改善箇所説明図

【不具合の内容】

【改善の内容】

タンク下部フレーム内詳細

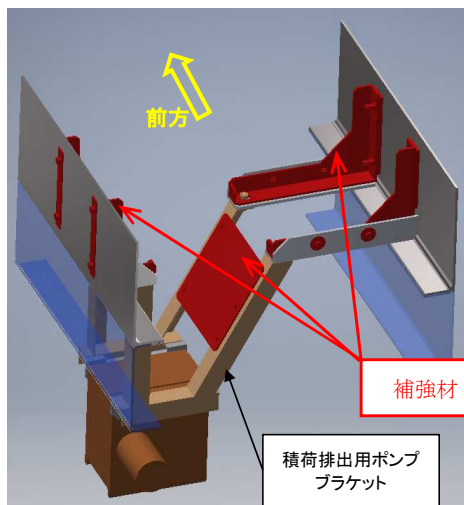
対象部位
ポンプブラケット

対象部位
センタベアリングブラケット

センタベアリング

積荷排出用ポンプ

アルミタンクローリーの積荷排出用ポンプにおいて、設計時の剛性検討が不十分なため、当該ポンプを取り付けているブラケット、及びポンプの駆動軸同士を連結するセンタベアリングのブラケットの剛性が不足している。このため、そのままの状態で使用を続けるとポンプもしくは駆動軸が脱落するおそれがある。

【改善対象部位詳細】

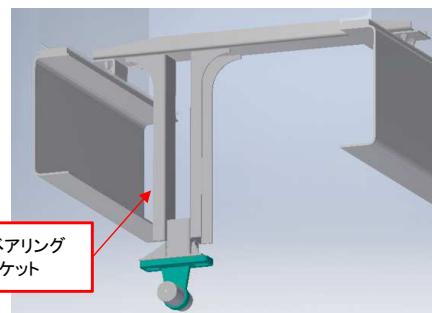
積荷排出用ポンプ ブラケット補強材追加

補強材

積荷排出用ポンプ
ブラケット

- ①全車両、ポンプブラケットへ補強を追加する。
- ②全車両、センタベアリングブラケットを対策品に交換する。
- ③配管固縛ステーの追加が必要な仕様においては、当該ステーを追加する。
- ④全車両、配管の亀裂有無を確認し、亀裂が確認された場合は補修工事を実施、もしくは配管を新品に交換する。

センタベアリングブラケット変更

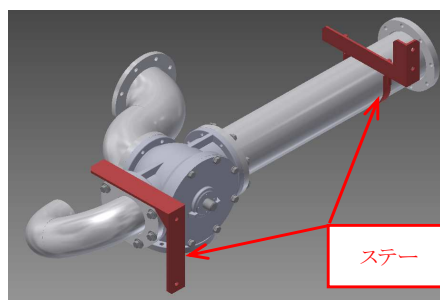
ステー

配管固縛ステー追加

対策品を示す
